GOVERNO DO ESTADO DE MINAS GERAIS
Instituto Mineiro de Gestão das Águas
Unidade Regional de Gestão das Águas - Sul de Minas - Unidade outorga

Ofício IGAM/URGA SM/OUTORGA nº. 132/2023

Assunto: Solicitação de informação complementar - ROTA DE OURO LTDA

Modo de uso: 15 - CANALIZAÇÃO E/OU RETIFICAÇÃO DE CURSO DE ÁGUA

Figura 1 - Curso d'água.

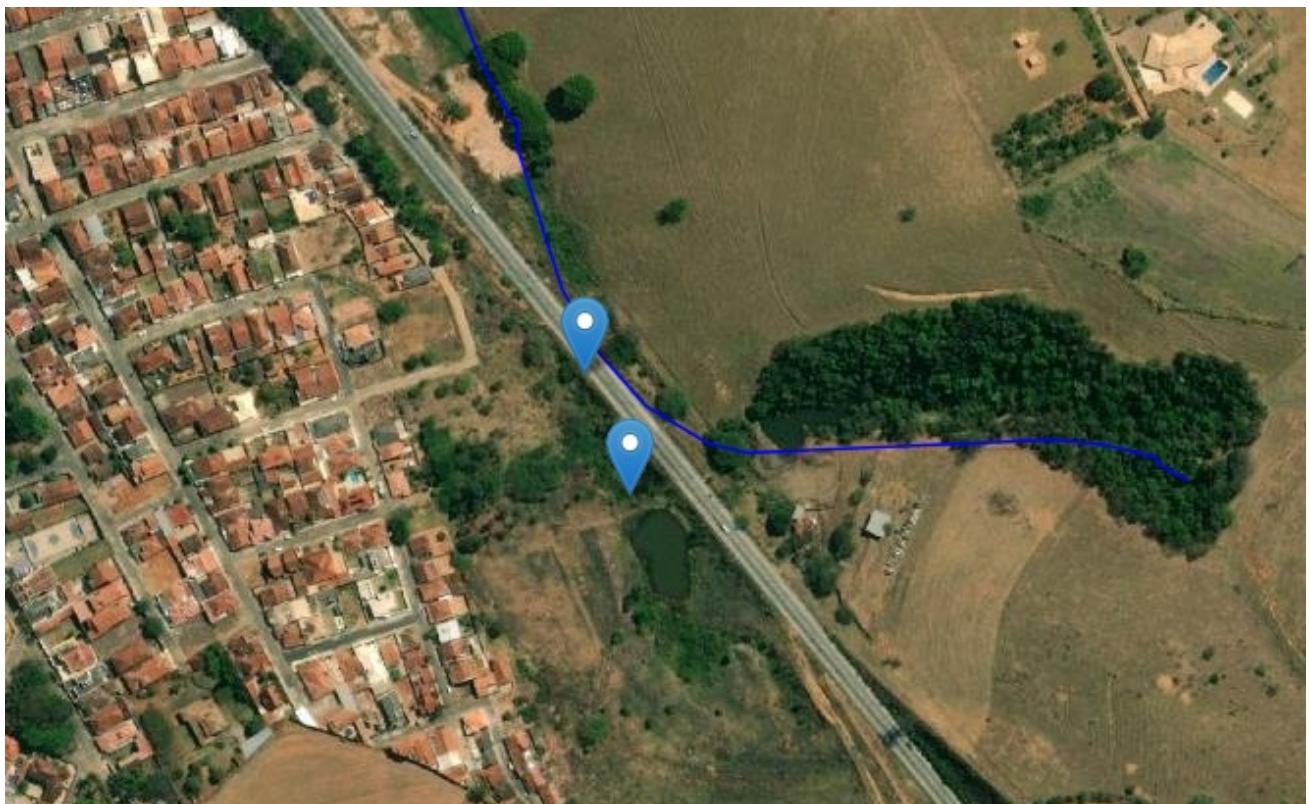
Em análise ao processo em questão verificou-se que foi informado que a coordenada da saída de água do barramento a montante é coincidente com o início da canalização (22°16'28.44"S / 46°21'32.32"W) e que o ponto final da canalização é coincidente com a coordenada de inicio da travessia (22°16'26.21"S / 46°21'33.22"W). Observou-se também que há um curso d'água próximo ao local da travessia, conforme Figura 1 abaixo. Ao analisar a topografia da área de estudo, verificou-se que uma parcela maior da região urbanizada contribui para com a área de drenagem do estudo, conforme visualizado no Google Earth Pro, pelo sistema Siam - camada altimetria e representado pela Figura 2.

- Informar se a estrutura extravasora do barramento está dimensionada para a vazão máxima de cheia e o cadastro da travessia a jusante da canalização;
- Esclarecer se há confluência do curso d'água da Figura 1 sobre o empreendimento em questão;
- Apresentar imagem de satélite da área em vermelha - Figura 2 contendo:
 - Direção do escoamento superficial;
